PLUi

Communauté de communes

NOTICE EXPLICATIVE

MODIFICATION N°3

▪ **Recul par rapport aux limites de zones du PLU**

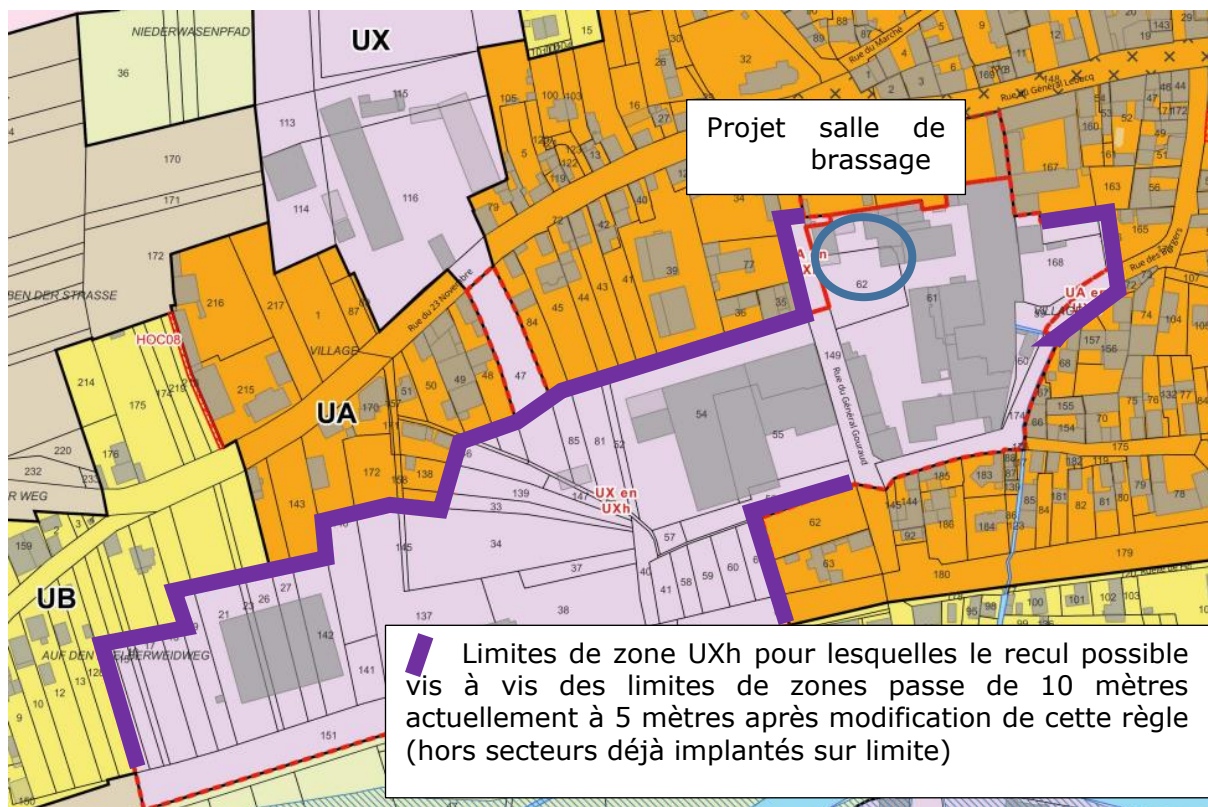
En zone UXh les constructions sont implantées avec un recul minimum de 5 mètres par rapport à la limite de zone UA, UAh ou UB sauf si la limite de zone en question traverse une même unité foncière.

Le long de la rue du Général Gouraud, il existe des constructions anciennes qui ne respectent pas le recul des 10 mètres par rapport aux limites de zones UA et UB (voir photo ci-dessous).

Ne pas modifier cette règle reviendrait à imposer un recul de 10 mètres pour les nouvelles constructions qui remplaceraient le bâtiment actuel, qui lui est implanté à 1 mètre de la limite. Il s'agit de faire évoluer cette règle pour ne pas gaspiller de foncier déjà occupé et permettre un renouvellement urbain optimisé.

Surface non imperméabilisée

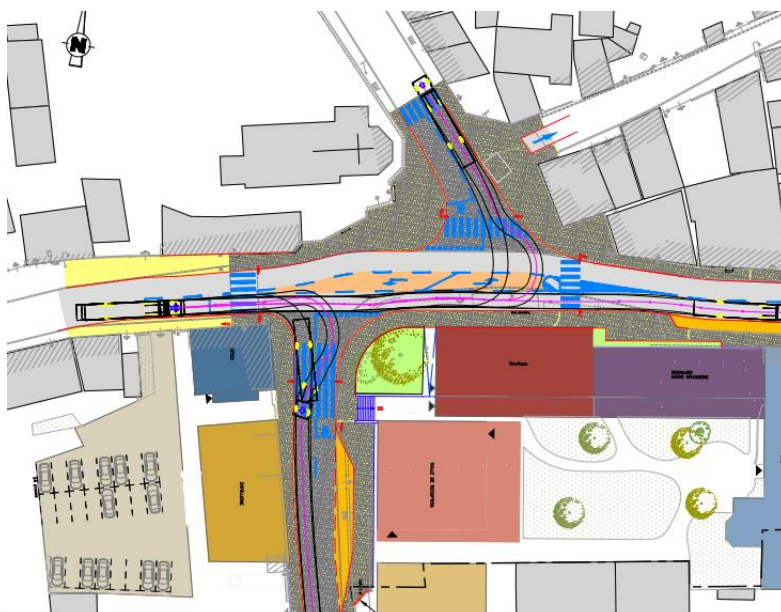
2.3.1. 30% des espaces libres sont aménagés en espaces perméables aux eaux pluviales. Cette règle ne s'applique pas en zone UXh.

Cette disposition n'est pas envisageable ni même souhaitée sur un site industriel occupé ; en effet, la collecte des eaux de ruissellement est plus pertinente en site industriel.

Extrait du plan de règlement en vigueur

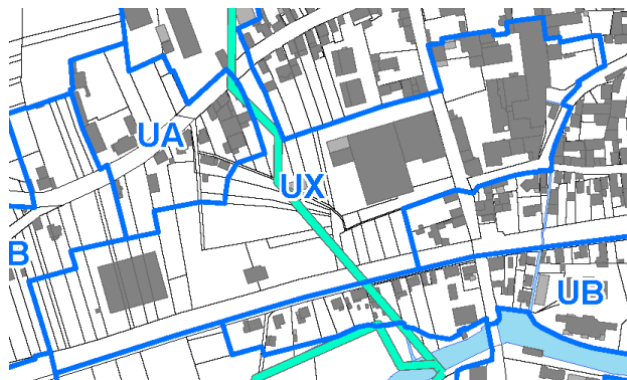
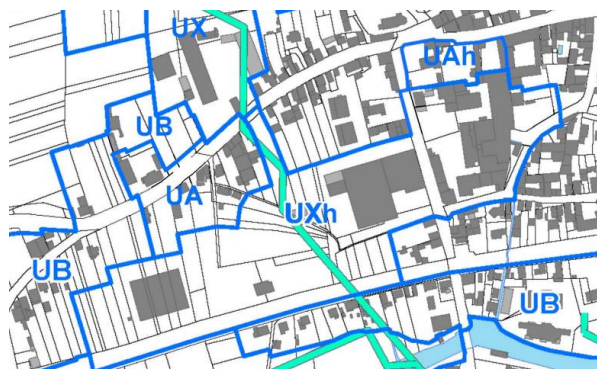
Le plan de règlement est modifié comme suit :

Extrait du plan de règlement après modification du PLUi

▪ Règles d'implantation par rapport aux voies et emprises publiques

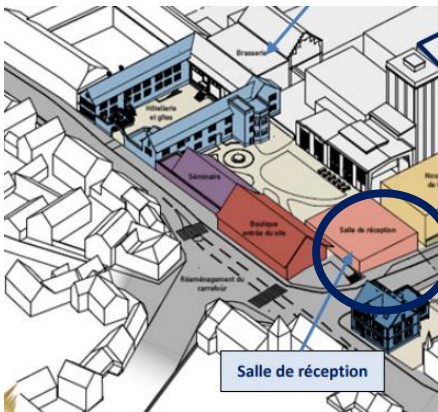
Et en zone UAh :

- soit à l'alignement* de la voie,
- soit avec un recul de 0 à 3 mètres par rapport aux voies publiques* ou privées, à modifier, ou à créer ,
- soit dans l'alignement* de la façade* sur rue des constructions* voisines. Par exception, quand une « ligne de recul minimal d'implantation » figure sur le plan de règlement graphique, alors c'est cette ligne d'implantation avec recul minimal obligatoire qui s'applique pour les règles applicables en zone UAh.

En UA il est déjà possible de s'implanter soit à l'alignement de la voie, soit entre 0 et 1.5 mètres par rapport aux voies et publiques ou privées.

<i>Extrait du plan de règlement en vigueur</i>	<i>Extrait du plan de règlement après modification du PLUi</i>
Zonage : 	
Cheminement hydraulique :

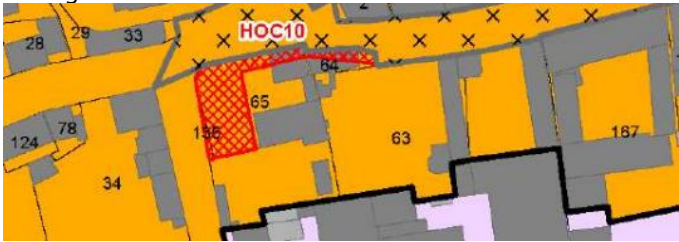
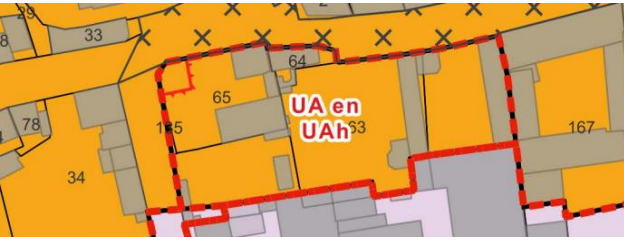
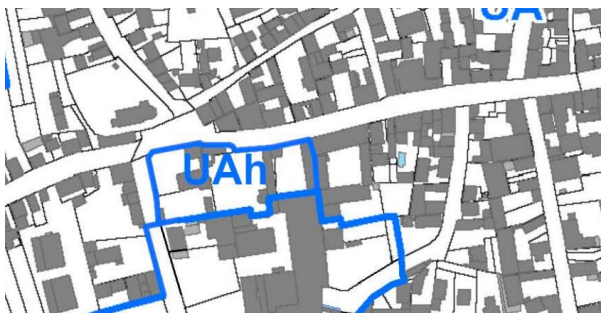
Le plan de règlement est modifié comme suit :
